CONCEPTO TECNICO No. CT-3891 de 2003

Revisión de Estudio Particular de Respuesta de Amplificación Local de Ondas Sísmicas
Decreto 074 de Enero de 2001

LOCALIDAD : Usaquén
BARRIO : Ginebra (Catastral)
PROYECTO : Balcones de Medina
SOLICITANTE : Arq. William Aguilar Madero. Director de Proyecto - Consucasa Ltda.
ASUNTO : Revisión del Estudio "Evaluación del Espectro Sísmico de Diseño".
FECHA : Julio 14 de 2003

Gráfico 1. Espectro propuesto y espectros de Microzonificación

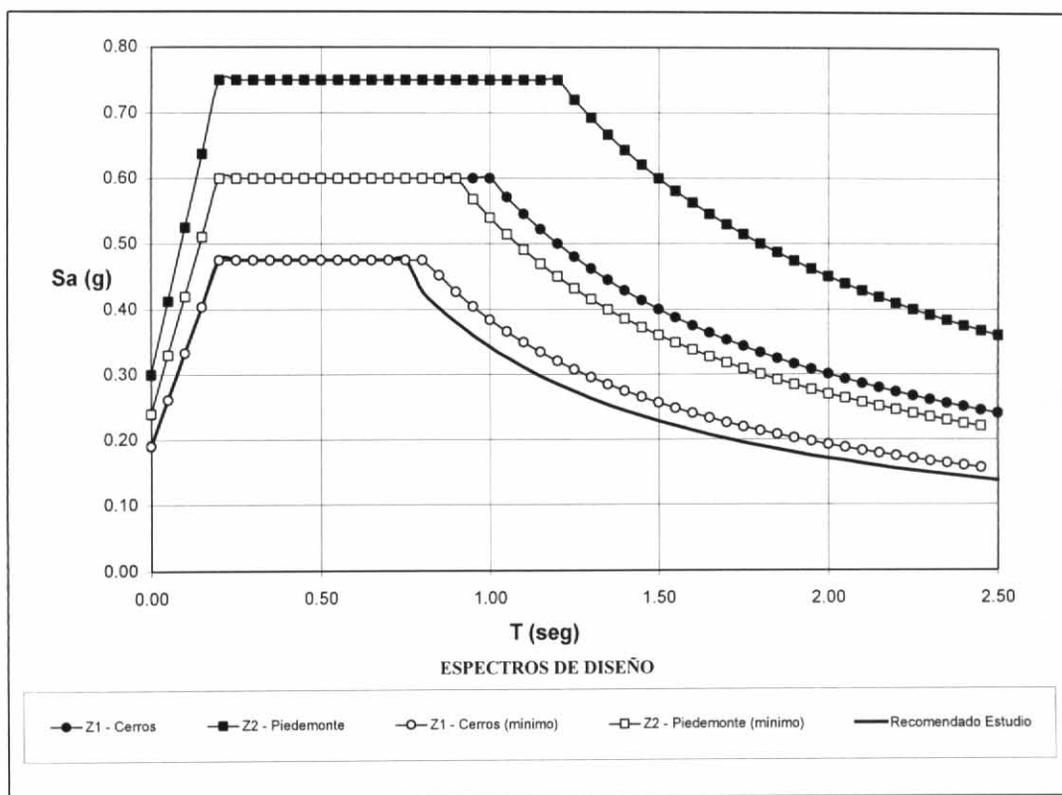
8. Una vez revisado el espectro de diseño propuesto (Gráfica 1), se observa que para periodos inferiores a 0.75 segundos el espectro calculado cumple con lo requerido por el decreto 074 de 2001. No obstante, para periodos superiores a 0.75 segundos, el espectro propuesto se encuentra por debajo del espectro mínimo de la zona 1A-Cerros Orientales definida en el Estudio de Microzonificación Sísmica.

Para periodos superiores a 0.75 segundos, el espectro recomendado para diseño debe aumentarse para que cumpla con el espectro mínimo de la zona 1A Cerros, empleando los coeficientes espectrales mínimos indicados en la Tabla 2 del Decreto 074 de 2001.
